PROGETTO DEFINITIVO PER LA REALIZZAZIONE DI UN IMPIANTO ECOVOLTAICO

DELLA POTENZA PARI A 144.21 MWp

Comune di Sassari (SS)

Risposte alla richiesta di integrazione del MASE

Figura 1-1: Layout di impianto aggiornato

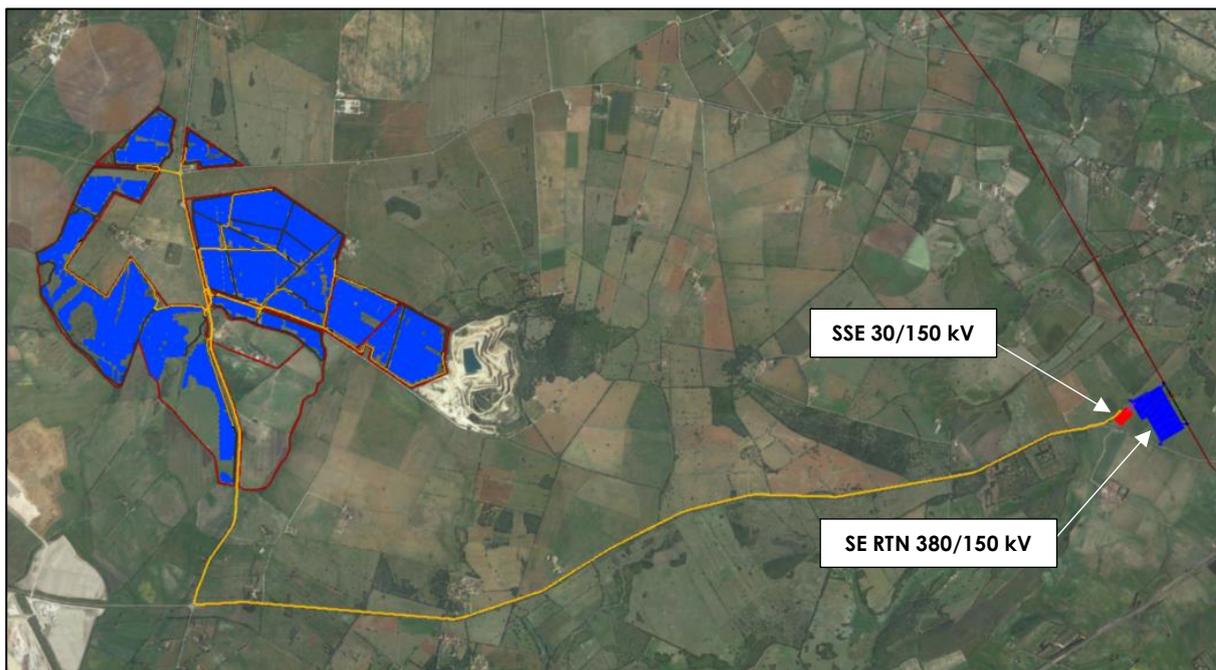
1.2 Chiarire se nel progetto è prevista anche la costruzione della Sottostazione Elettrica RTN e in tal caso fornire l'opportuna documentazione di progetto planimetria, posizionamento, relazione sui campi elettromagnetici.

Il progetto prevede la realizzazione dell'impianto ecovoltaico di potenza pari a 144,21 MWp, la realizzazione della SSE 30/150 kV, la realizzazione della SE RTN 150/380 kV e i cavidotti di collegamento in media ed alta tensione, compresi i nuovi raccordi alla linea elettrica AT esistente.

Si precisa che, successivamente alla presentazione del progetto in istruttoria di VIA, la posizione della Stazione Elettrica (SE) RTN 380/150kV, denominata "Olmedo 380", su indicazioni di Terna, è stata variata. La nuova posizione confermata dal gestore di rete è quella riportata nel seguito. Conseguentemente, anche la SSE 30/150 kV è stata spostata, al fine di minimizzare il percorso del cavo AT di collegamento alla SE.

La SSE sarà ubicata alle coordinate:

- Lat 4507247 m N
- Lon 449896 m E

La SE RTN sarà ubicata alle coordinate:

- Lat 4507277 m N
- Lon 450154 m E

Figura 3-1: Interferenza tra il reticolo idrografico di riferimento ai fini del PAI e le aree di impianto

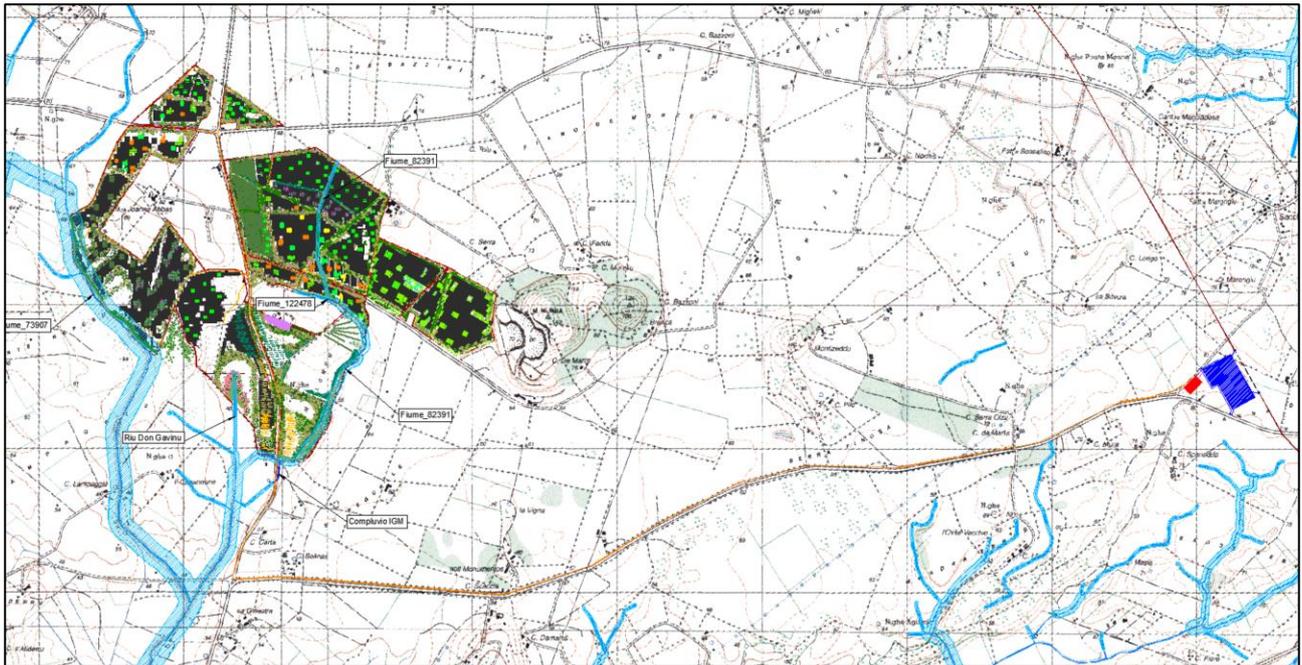
3.2 Non risultano localizzate planimetricamente nel dettaglio le opere previste (pannelli fotovoltaici, linee elettriche interrato, cabine elettriche, recinzioni, viabilità, ecc) rispetto agli elementi idrici del reticolo idrografico di riferimento ai fini del P.A.I. Si chiede quindi di identificare detti corpi idrici riportando una descrizione degli stessi con identificativo, stato chimico fisico ed ecologico degli stessi. Indicare le interferenze degli stessi rispetto all'opera in esame individuando anche tutte le misure di mitigazione e compensazione che si vuole attivare per salvaguardarli, anche attraverso la verifica idraulica rispetto agli interventi di regimazione idraulica che eventualmente si volessero attivare, verificando che si mantenga l'invarianza idraulica complessiva dell'area vasta.

Il proponente ha predisposto l'analisi delle interferenze delle opere di progetto con il reticolo idrografico di riferimento ai fini del PAI corredata della tabella e di una planimetria di dettaglio,

come richiesto dell'ADIS. Si specifica che non è stato previsto un sistema di regimazione delle acque meteoriche, pertanto non si è proceduto alla verifica dell'invarianza idraulica.

Al presente documento di risposta alle osservazioni, si allega una planimetria di dettaglio che riporta le interferenze del reticolo di riferimento ai fini del PAI con le aree di impianto (**5.04-AMB-Mappa delle interferenze con il reticolo idrografico di riferimento ai fini del PAI**).

Figure 8-1: Estratto della Tavola PC01A foglio 1 – Mappe di vincolo dell'aeroporto di Alghero

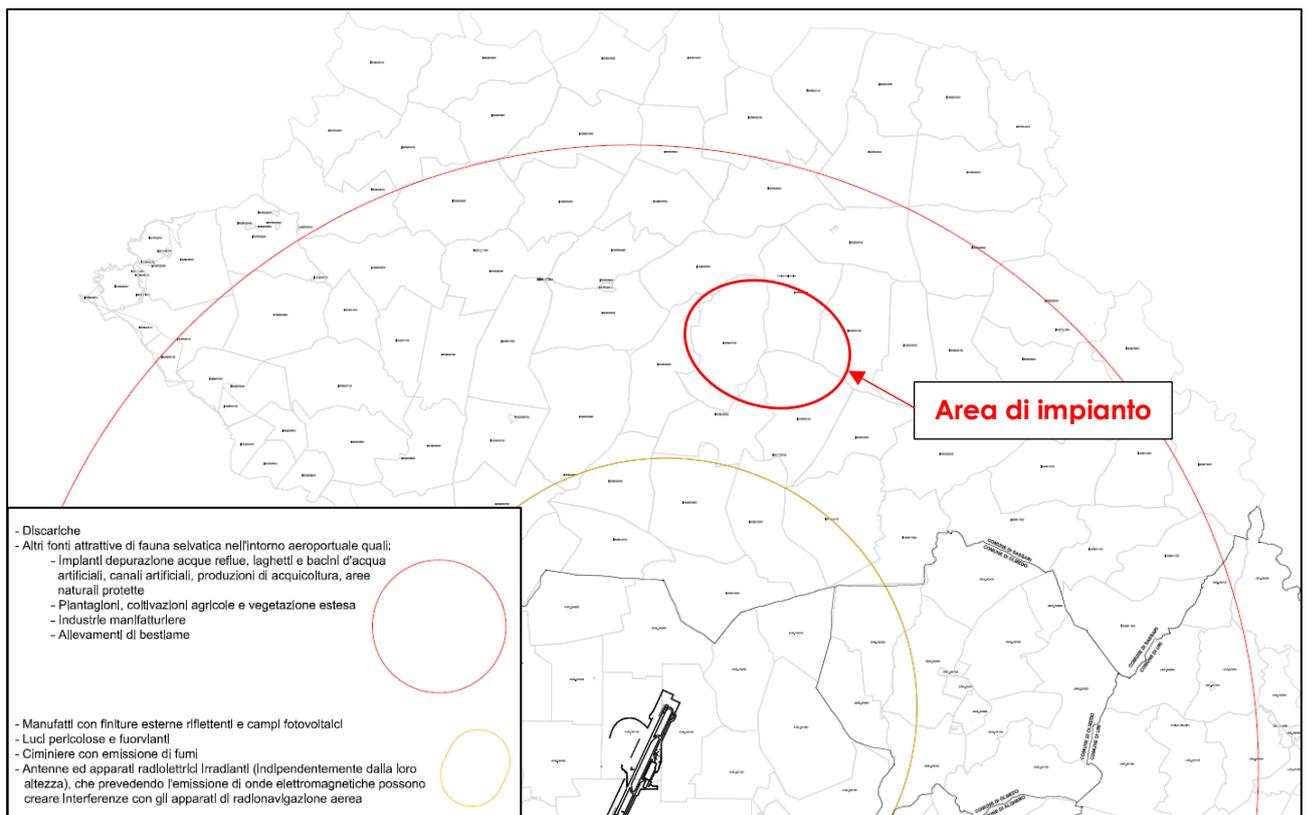
8.3 Verificare la presenza degli ostacoli per la navigazione aerea considerando l'iter valutativo per il rilascio del parere ENAC/ENAV secondo le apposite linee guida "LG 2022/02 APT Ed.1 del 26 aprile 2022 - Valutazione degli impianti fotovoltaici nei dintorni aeroportuali".

Come si vede dalla tavola, l'area di impianto risulta essere esterna alle aree poste a limitazioni per la realizzazione di campi fotovoltaici.
